「女川原子力発電所 計量管理規定」変更前後比較表 (1/5)

別添

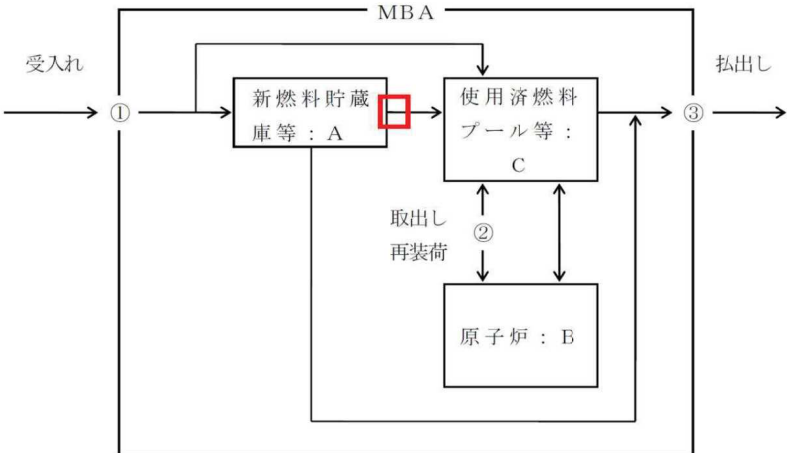
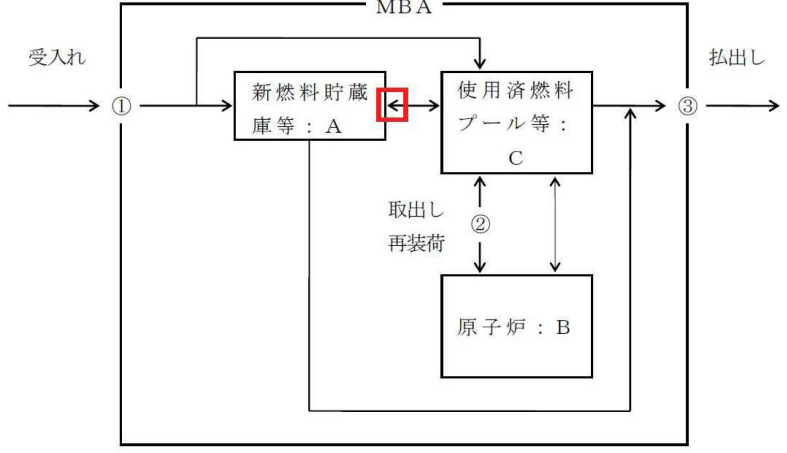
現 行	変 更 案	備 考
<p style="text-align: center;">&lt;略&gt;</p> <p style="text-align: center;">附 則</p> <p>(施行期日) 第 1 条 この規定は、平成27年6月8日から施行する。</p> <p style="text-align: center;">&lt;略&gt;</p> <p style="text-align: center;">別図第2 主要測定点およびその符号 (第9条, 第54条関係)</p> <p>1 原子炉の設置または運転の用に供する核燃料物質の核燃料物質計量管理区域における主要測定点</p> 	<p style="text-align: center;">&lt;略&gt;</p> <p style="text-align: center;">附 則</p> <p>(施行期日) 第 1 条 この規定は、令和2年●月●日から施行する。</p> <p style="text-align: center;">&lt;略&gt;</p> <p style="text-align: center;">別図第2 主要測定点およびその符号 (第9条, 第54条関係)</p> <p>1 原子炉の設置または運転の用に供する核燃料物質の核燃料物質計量管理区域における主要測定点</p> 	<p>本規定は、原子力規制委員会の認可を受けた後、適切な日に施行するものとする</p> <p>女川原子力発電所1号機の廃止に伴う使用済燃料プール内保管新燃料の搬出経路の追加</p>
